## Keuringsverslag van een elektrische laagspanning- en zeer lage spanningsinstallatie

### NIET CONFORM

Klein Kouterstraat  
31B  
-  
3350  
Wommersom  
België

Controlebezoek van een huishoudelijke installatie volgens (KB 08/09/2019) - AREI Boek 1- 6.5. en 4.2.4.3.

Afbeelding schakel- en verdeelbord:

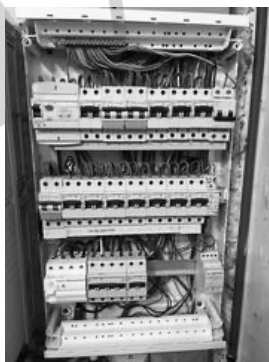
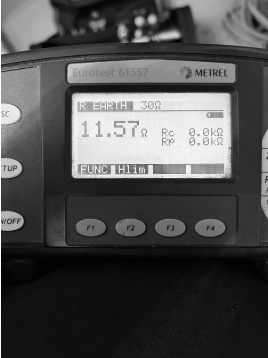
- I1.02 Eéndraadschema van de installatie komt niet overeen met de werkelijkheid. (Boek 1 Afdeling 2.12 - 2.13 en 3.1.2 en 9.1.2)
- I1.03 Situatieschema van de installatie is niet aanwezig. (Boek 1 Afdeling 2.12 - 2.13 en 3.1.2 en 9.1.2)
- I6.01 De differentieelschakelaar aan het begin van de huishoudelijke installatie is niet verzegelbaar. (Boek 1 Onderafdeling 4.2.4.3.)
- I9.02 Loshangende schakelaars, contactdozen en/of aftakdozen dienen degelijk bevestigd te worden. (Boek 1 Afdeling 1.4.1. & 1.4.2)
- N3 Het is niet uitgesloten dat bij een nacontrole bijkomende inbreuken worden vastgesteld bij voorleggen schema's.
